Product Change Notification

KBPC bridges are offered in plastic case only, 10/15/25A version combined to one type

Silicon-Bridge Rectifiers

On special request only! / Nur noch auf Anfrage erhältlich!

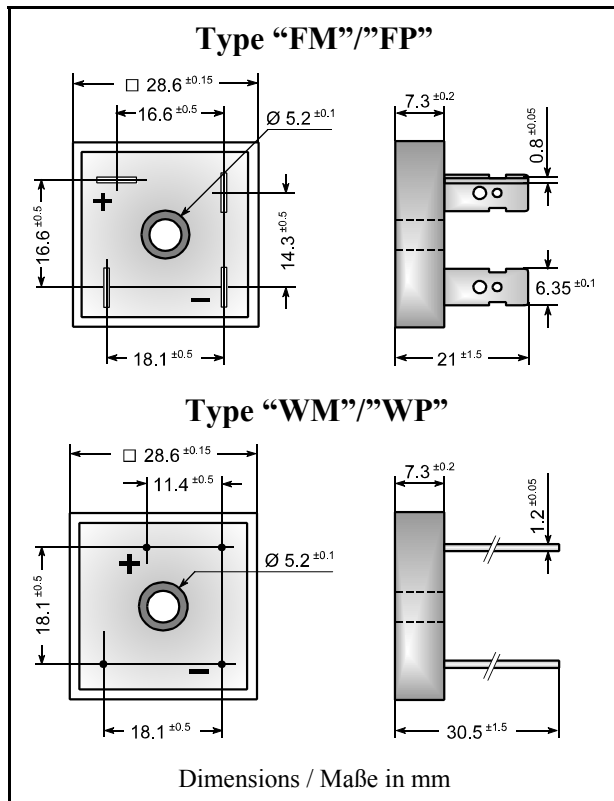
Due to the low request of KBPC bridges in full metal case (index „M“), we are offering those parts effective from October 2007 only in plastic case with metal bottom (index „P“). The version with metal case will be available only on special request. Customers which are currently using the KBPC in metal case should check whether they could switch to the plastic version and change over to it.

Additionally, we will combine the versions KBPC10xx, KBPC15xx and KBPC25xx to one single type, for easier production and logistics. That type will have got the electrical characteristics of the more powerful 25A version and can therefore be used in all of the current applications.

KBPC10/15/25xxFP, KBPC35xxFP, KBPC50xxFP – Faston
KBPC10/15/25xxWP, KBPC25xxWP, KBPC35xxWP, KBPC50xxWP – Wire/Draht

KBPC10/15/25xxFM, KBPC35xxFM, KBPC50xxFM – Faston
KBPC10/15/25xxWM, KBPC35xxWM, KBPC50xxWM – Wire/Draht
